Promenade Samuel-De Champlain – Phase 2 – Enrochement et mise en valeur du tronçon compris entre le quai des Cageux et la rue Domaine des Retraités

Réponses aux questions du ministère du Développement durable, de l'Environnement et des Parcs, Étude d'impact sur l'environnement

N/Réf. : 57345-100 – Dossier MTQ No : 7103-09-FA10

Rapport final

Figure 1 Gain-type au fleuve.

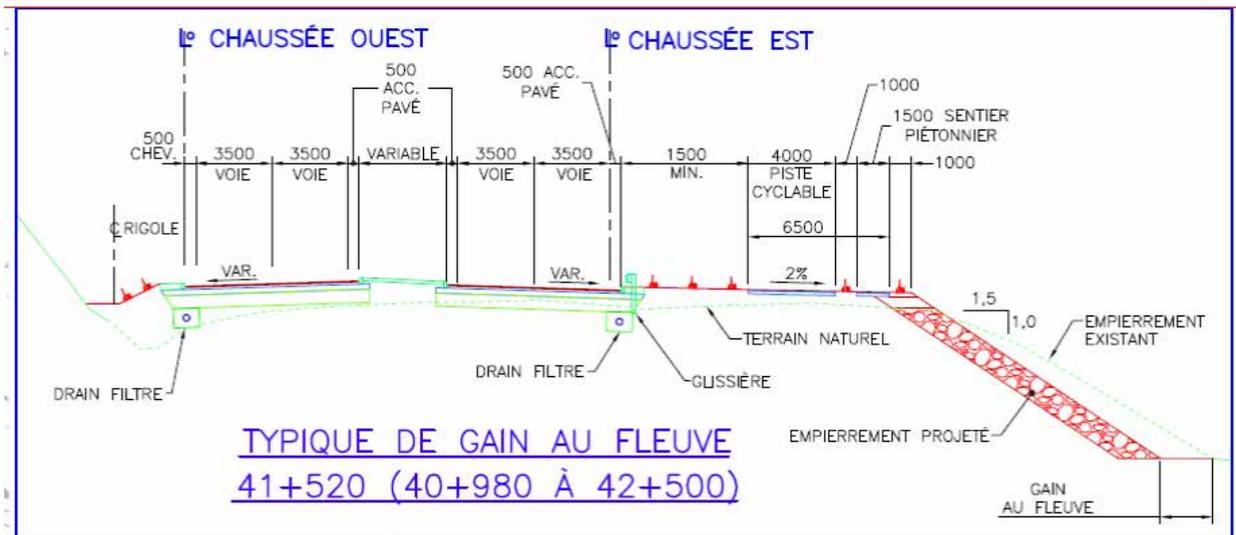
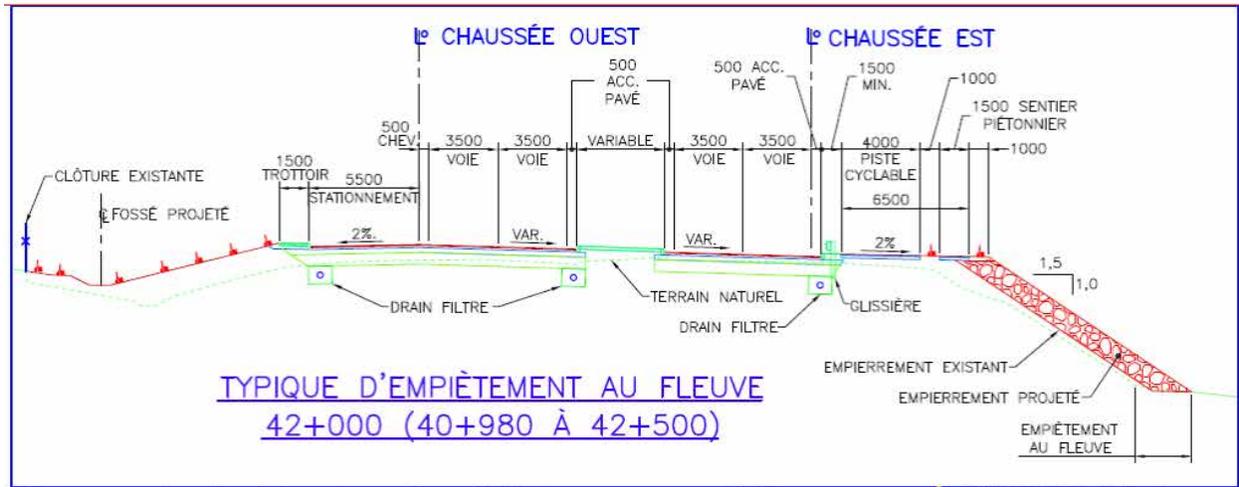
Il doit également indiquer le niveau de précision de ces estimations et si, à l'étape des plans et devis, ces estimations sont susceptibles d'être significativement différentes.

La cote de PMSGM est tirée du Service hydrique du Canada pour le port de référence de Québec (Québec-Lauzon). Le port de référence étant relativement proche du secteur d'étude, cette cote est considérée comme valable. Quant au calcul d'empiètement, celui-ci demeure le même peu importe la cote utilisée. En effet, tel que montré aux figures 1 et 2 ci-contre, l'empiètement se situe au niveau du lit du fleuve (en bas à droite des figures). Pour ce qui est de la différence entre la pente de l'enrochement existant et la pente de 1,5 H :1V de l'enrochement projeté, aucune perte ou gain n'a été calculé au niveau même des cotes. En effet, à ces élévations, on remplace à tout fin pratique de la pierre par de la pierre, sans gain ni perte.

Par ailleurs, il n'est pas possible, à l'heure actuelle, de savoir si le concept d'enrochement présenté dans l'étude d'impact (incluant les coupes-types, qui sont, rappelons-le, pour information seulement) évoluera substantiellement à l'étape des plans et devis. Cette étape fait partie d'un mandat distinct de celui de l'étude d'impact. Lors de l'ingénierie détaillée de l'enrochement, les plans proposés seront analysés plus en profondeur qu'à l'étude d'impact et il est possible que certaines modifications soient apportées au concept initial. Toutefois, il est important de mentionner que le MTQ vise le plus possible un bilan de près de 0 m², ou idéalement positif, et que cet objectif ne changera pas même si de légères modifications sont apportées à l'étape des plans et devis.

Quoi qu'il en soit, les calculs d'empiètement dans l'habitat du poisson devront être mis à jour en fonction des plans et devis, lors de la présentation de la demande de certificat d'autorisation (CA) en vertu de l'article 22 de la *Loi sur la qualité de l'environnement* présentée aux ministères concernés.

**Carte «Requalification du boulevard
Champlain»**

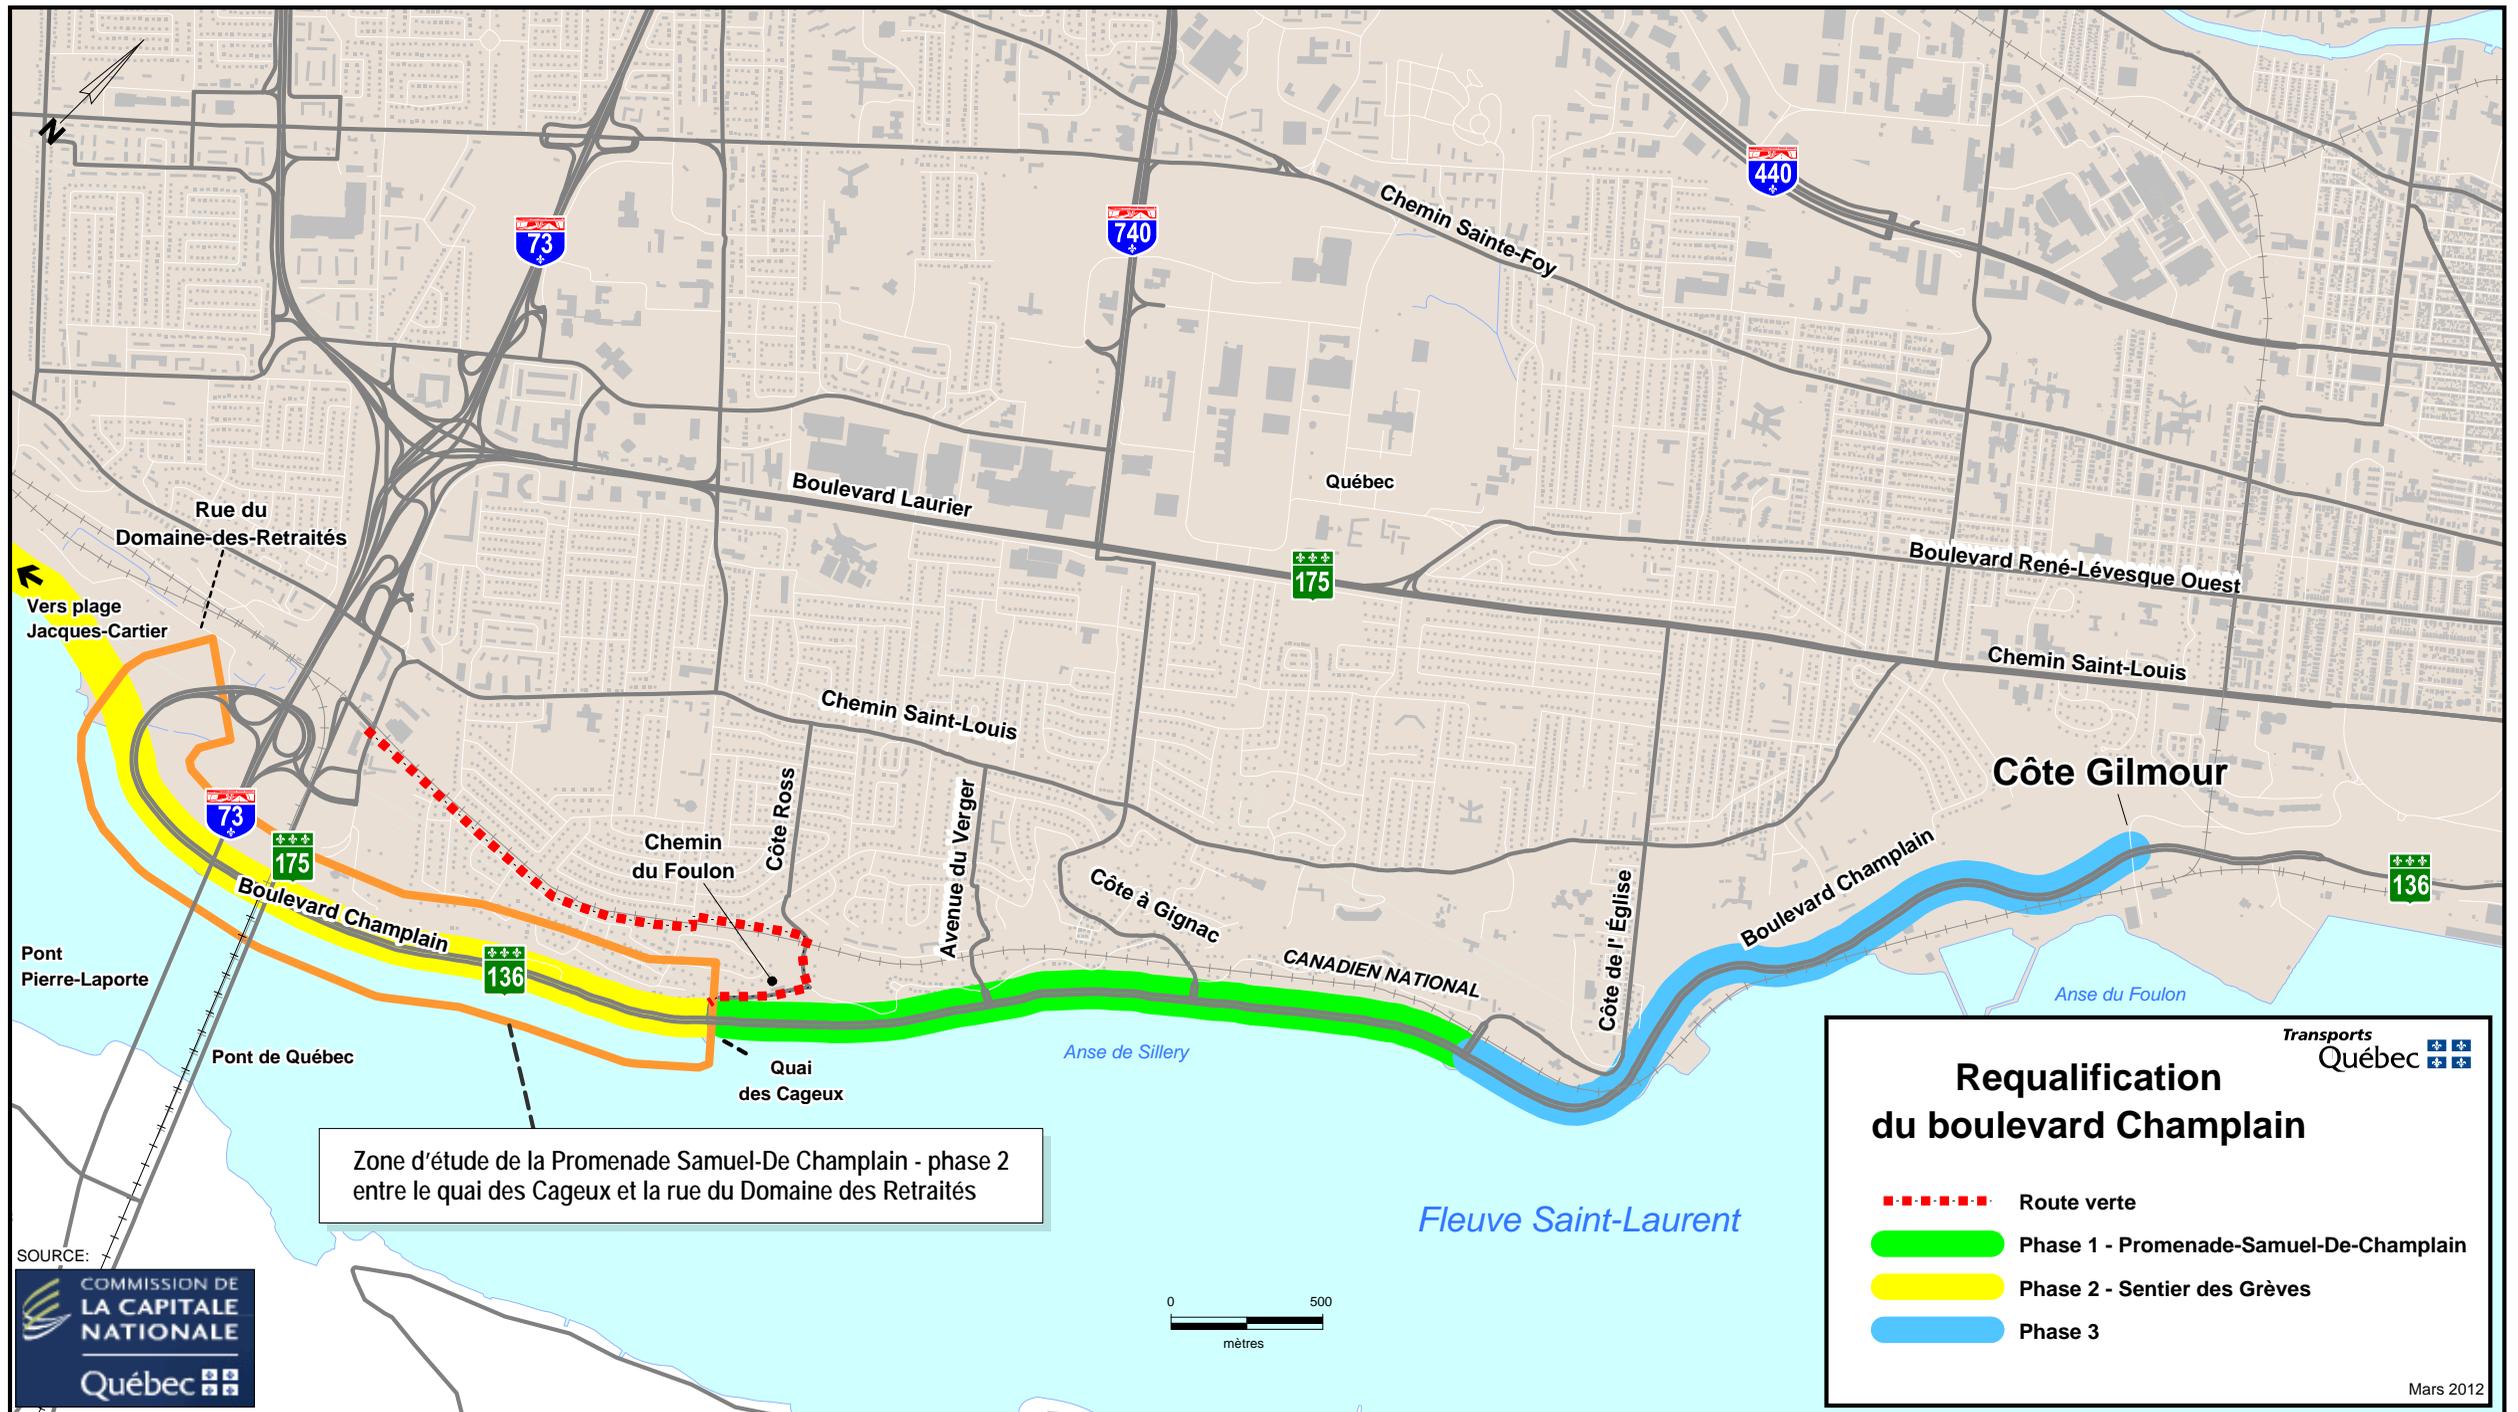
Afin d'améliorer la compréhension des différentes phases du projet de la Promenade Samuel-De Champlain, l'initiateur doit situer chacune des phases sur une carte.

La carte jointe à l'annexe 1 «Requalification du boulevard Champlain» montre les différentes phases du projet.

CARTE 1
Traits de côte 1948-2006

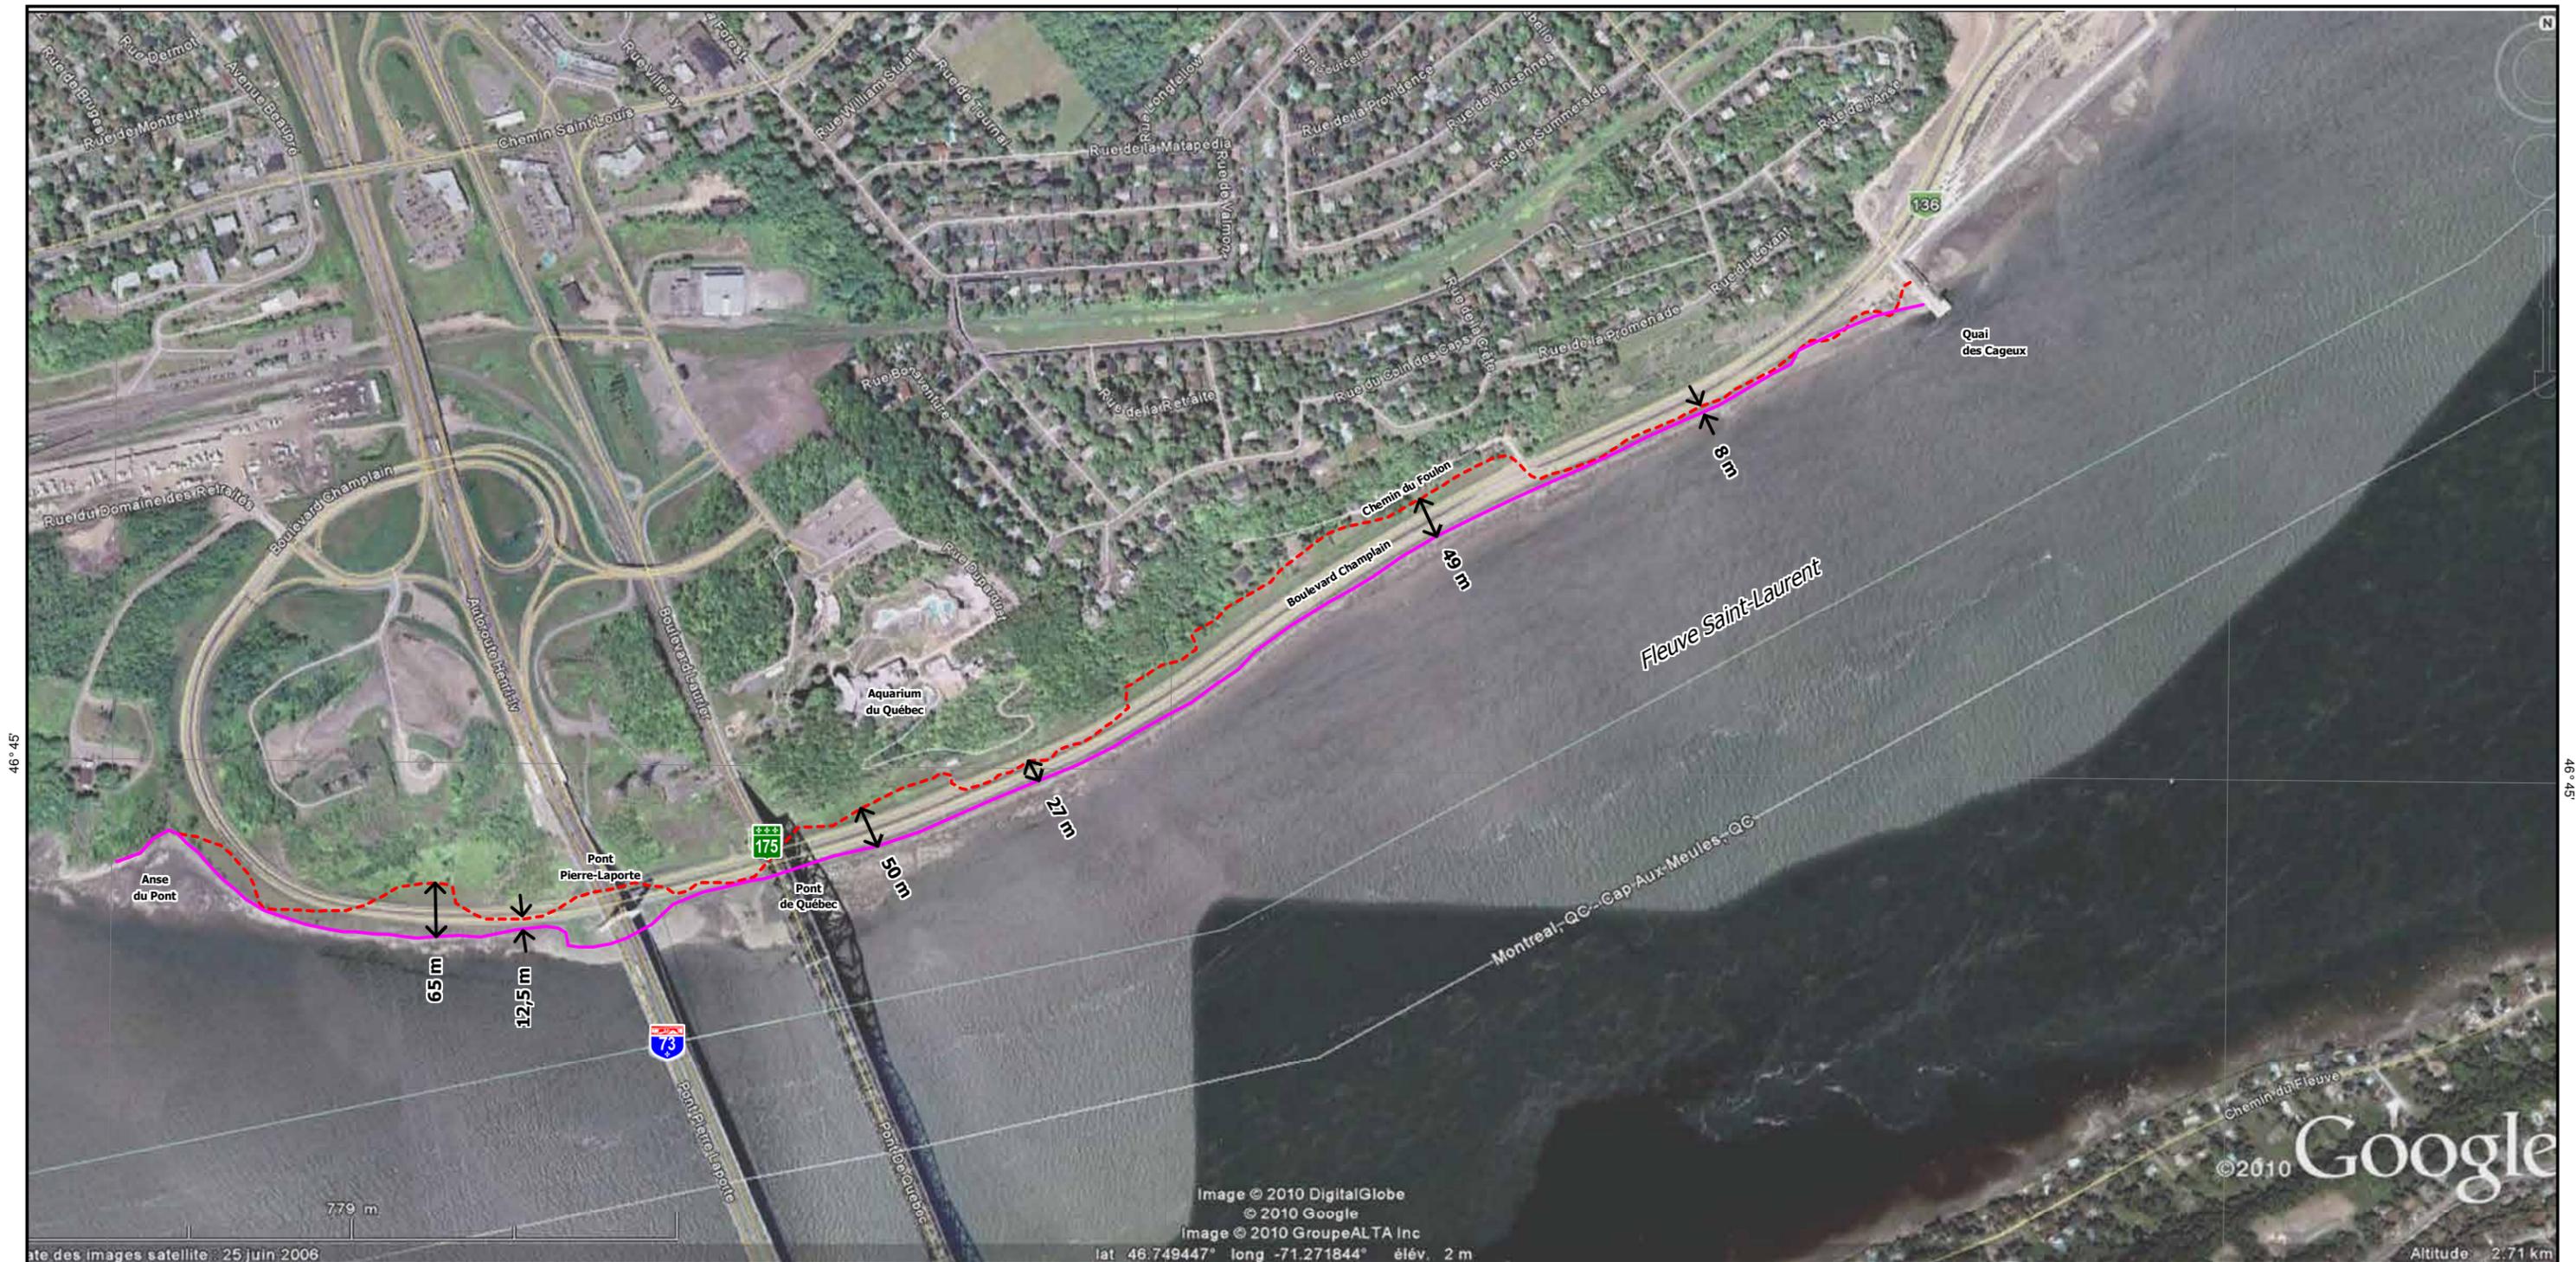
Afin de bien délimiter les zones modifiées par les interventions humaines passées et donc susceptibles de contenir divers matériaux de remblayage, l'initiateur doit présenter une carte actuelle du secteur des travaux en y ajoutant le trait de côte ou la ligne de rivage de 1948.

La carte jointe à l'annexe 3 montre l'étendue du remblai du boulevard par rapport au trait de côte de 1948. Seulement trois points de contrôle fiables ont pu être utilisés entre le cliché de 1948 et celui de 2010. Pour l'image de 1948, le trait de côte a été délimité (limite approximative de végétation), mais on doit considérer qu'il existe une imprécision due à la résolution spatiale et le manque de contraste de la photo. Sur l'image de 2010, le trait de côte est en fait le dessus de l'enrochement. On observe une largeur de remblai fort variable, puisque la côte en 1948 était beaucoup plus irrégulière que l'actuelle. Mentionnons que déjà en 1948, le secteur du quai des Cageux (quelques dizaines de mètres de part et d'autre) comprenait fort probablement du remblai. Selon la carte de l'annexe 3, le remblai varie entre 8 m et 65 m de largeur, pour une moyenne d'environ 50 m, dépendamment de la configuration en plan de la berge naturelle.
